2. Les modifications apportées au Plan Local d'Urbanisme approuvé le 9 novembre 2017 et justifications

2.1. Modification du règlement graphique 4.1.

2.3. Modification des schémas relatifs aux principes d'aménagement de l'Orientation d'Aménagement et de Programmation : OAP « Centre-village »

FIGURE 13 - Extrait du règlement graphique 4.1. du PLU après modification

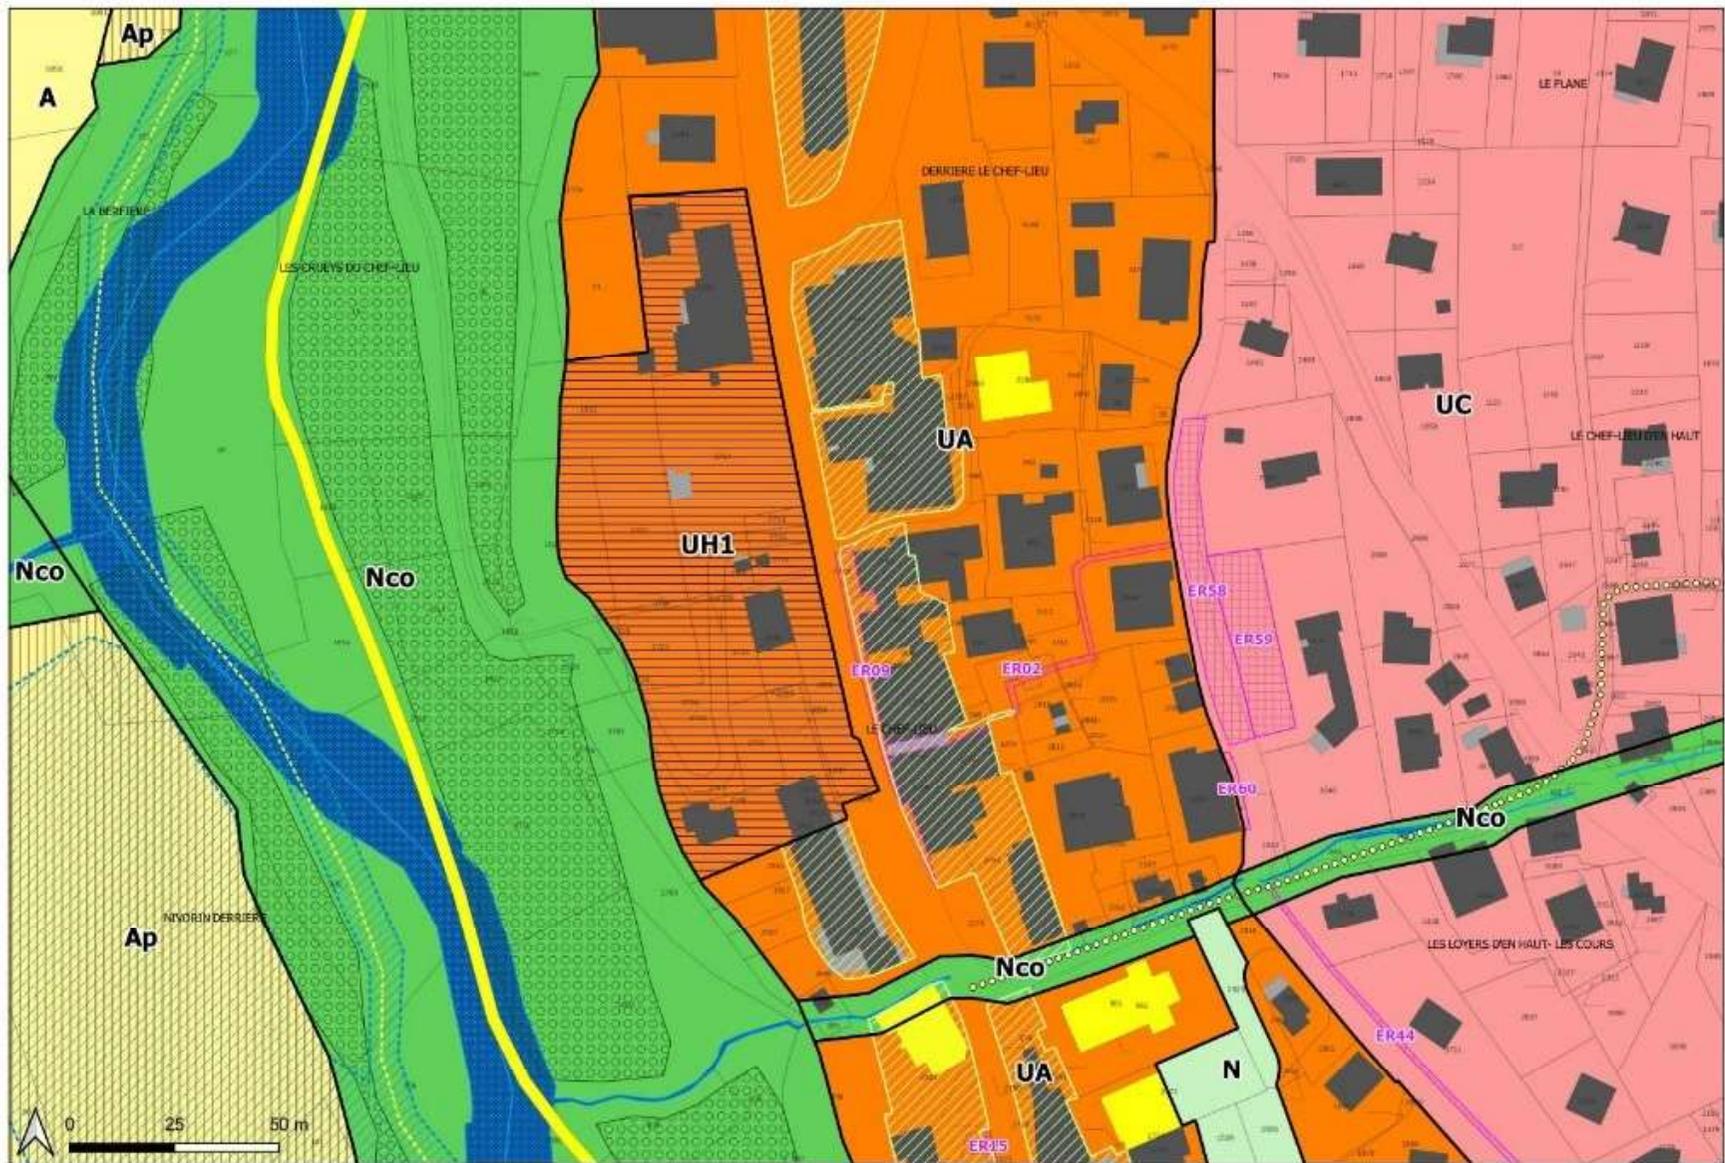
Extension de la zone « UH1 » au nouveau périmètre du projet hors zone « Nco » de protection des continuités écologiques

La modification simplifiée n°1 du PLU a pour 1^{er} objet d'adapter le périmètre de la zone « UH1 » à vocation d'hébergement hôtelier et touristique, au périmètre du projet porté par la commune, hors zone « Nco » de protection des continuités écologiques, qui demeure inchangée et non modifiée, non constructible du fait de la zone rouge 31X du Plan de prévention des risques naturels des Contamines-Montjoie.

La modification consiste à étendre la zone « UH1 » existante, au nord et au sud, dans les limites de la zone bleue « 21D » du Plan de prévention des risques naturels (PPRN) : zone de prescriptions moyennes d'instabilité de terrain – Règlement D du PPRN et de la zone bleue « 44C » : zone de prescriptions faibles d'instabilité de terrain – Règlement C du PPRN). L'extension porte sur les parcelles ci-après, d'une contenance totale de 2600 m².

Suppression du secteur de préservation de la diversité commerciale

Suppression des emplacements réservés n°7 et 8 à un projet de voie de contournement du centre-village

Le projet d'une voie de contournement ouest du centre-village étant abandonné par la commune, les emplacements réservés à cette voie dans le PLU approuvé le 9 novembre 2017, sont supprimés du règlement graphique 4.1.

FIGURE 18 - Schéma d'ensemble des principes d'aménagement de l'OAP Centre-village après modification

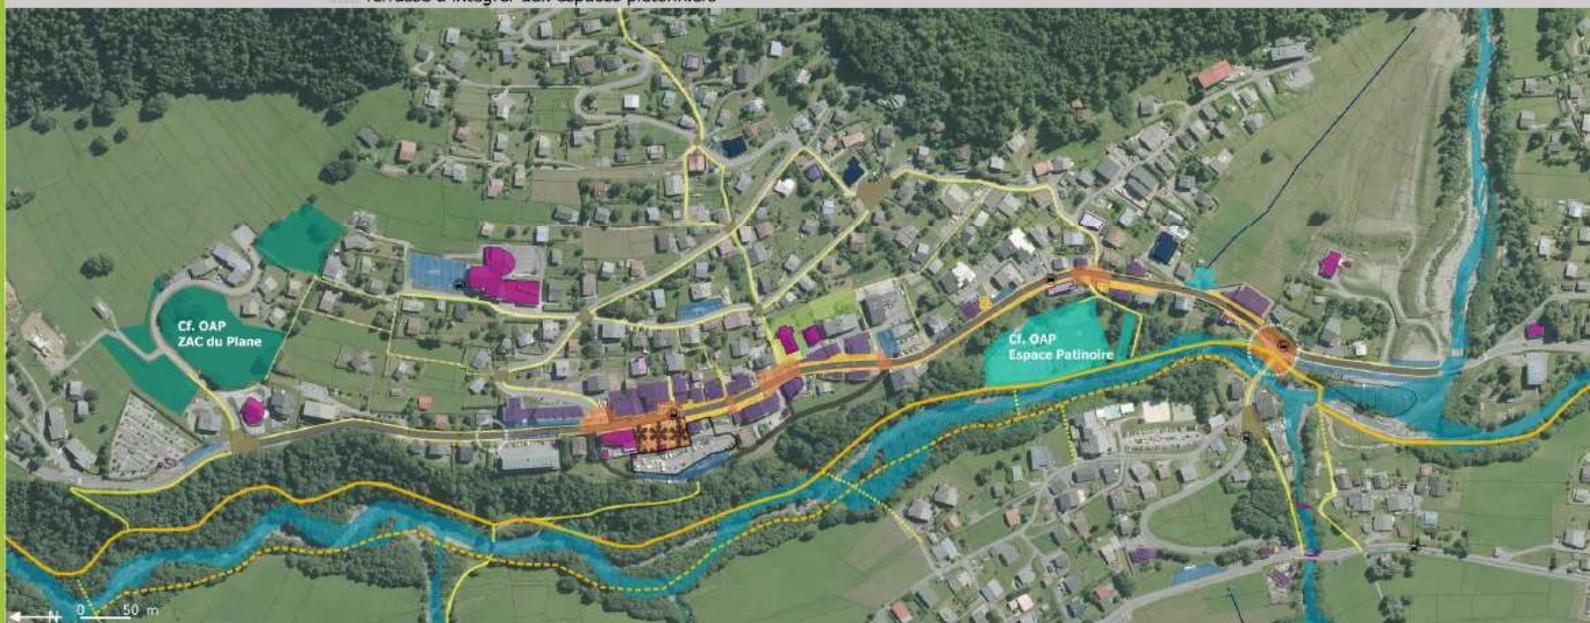
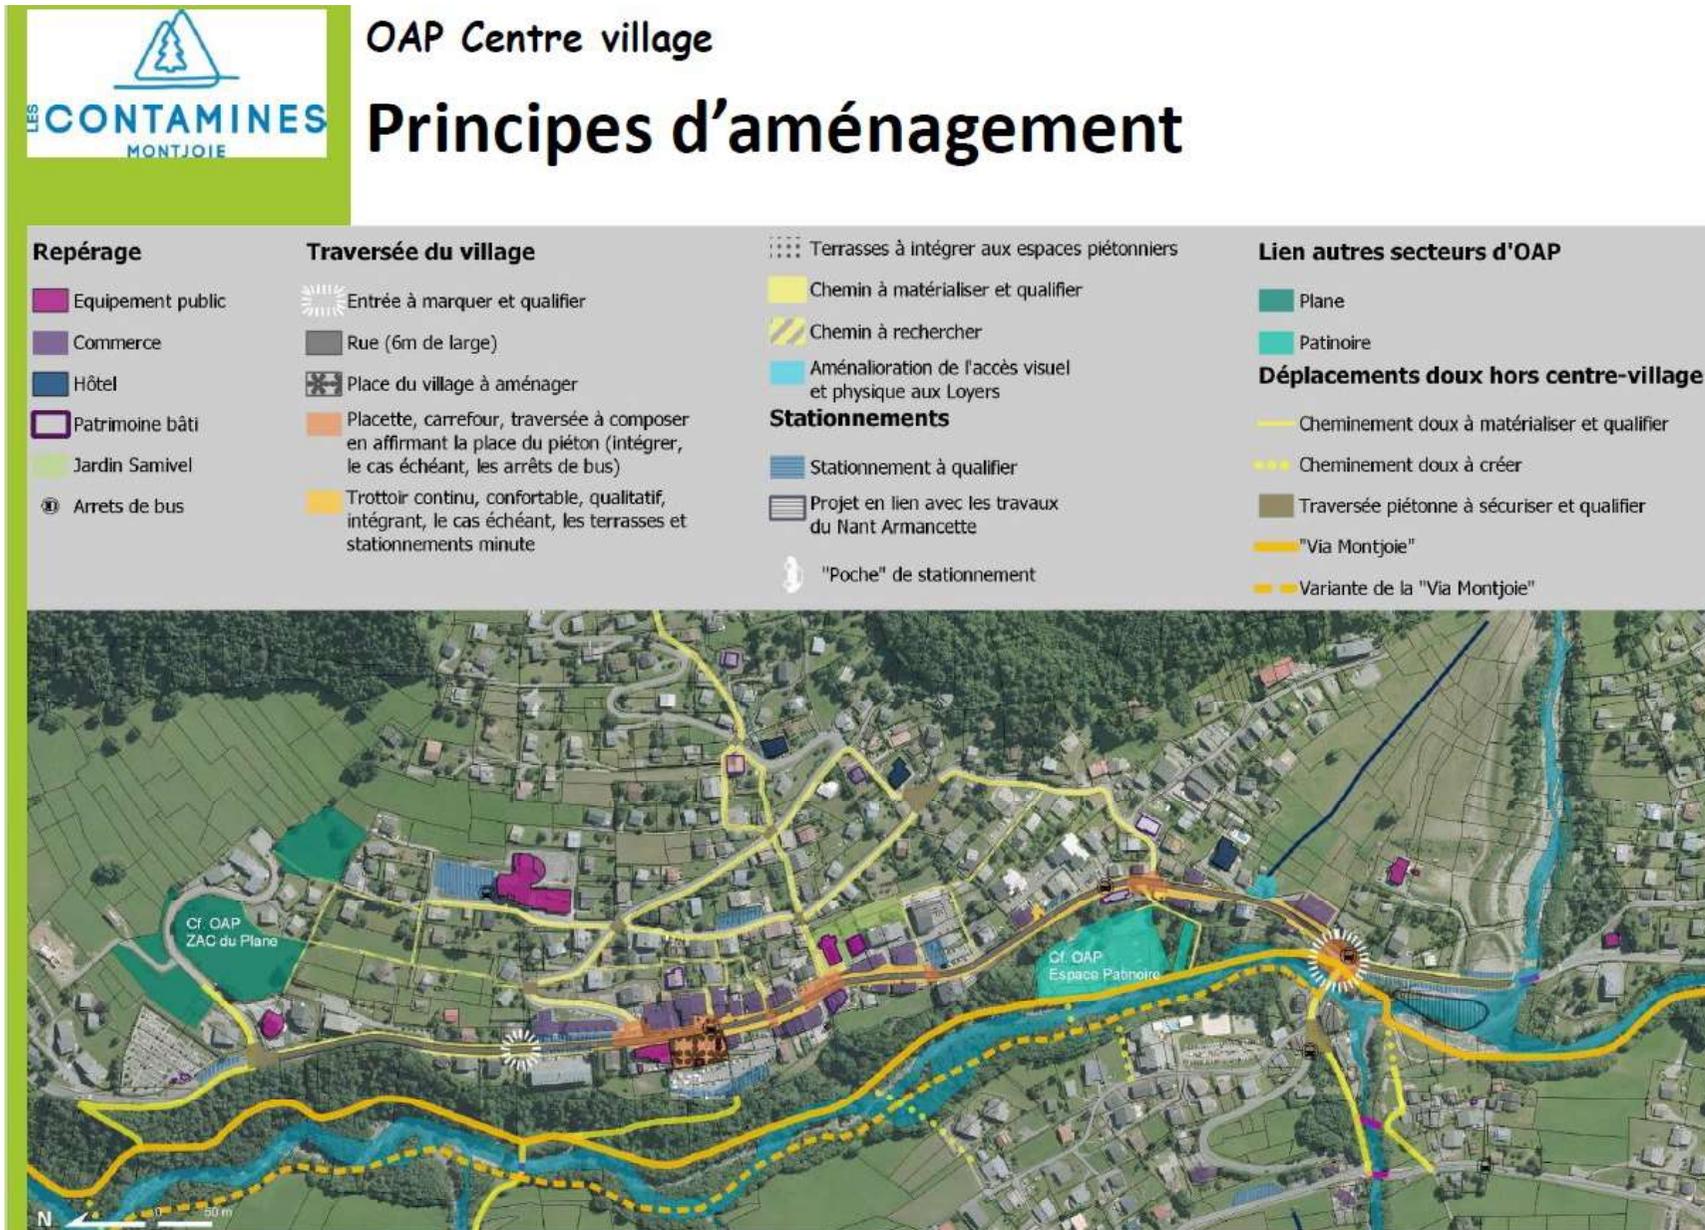
Toutefois, le projet de route nouvelle (tracé approximatif) et l'appel à projet de 2016, doivent être supprimés de ces schémas de principes, en cohérence avec l'abandon du périmètre de l'appel à projet de 2016 et de l'abandon du projet de voie de contournement.

Art U 4.3. Implantation des constructions par rapport aux voies publiques et aux emprises publiques

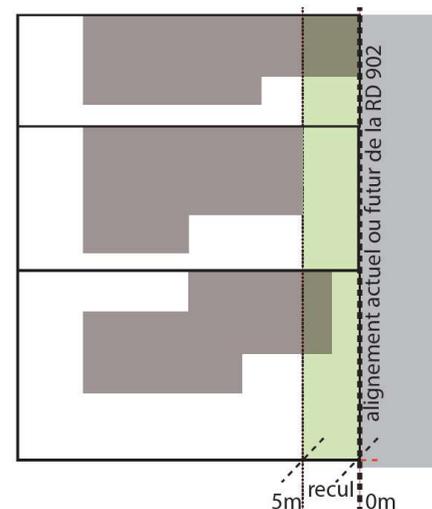
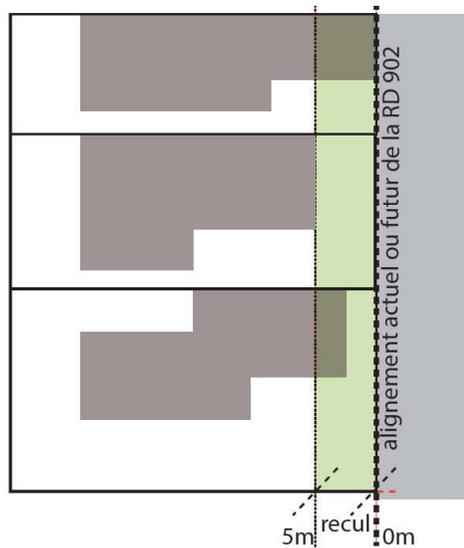
Le règlement écrit de l'article U 4.3. relatif à l'implantation des constructions vis-à-vis des voies et emprises publiques, est modifié afin de permettre la création d'une place de village :

La règle de recul maximal des constructions de 5 m de l'alignement actuel ou futur de la RD902 est supprimé du règlement de la zone « UH1 ».

En zones UA ~~et UH1~~, pour les unités foncières riveraines de la RD 902 :
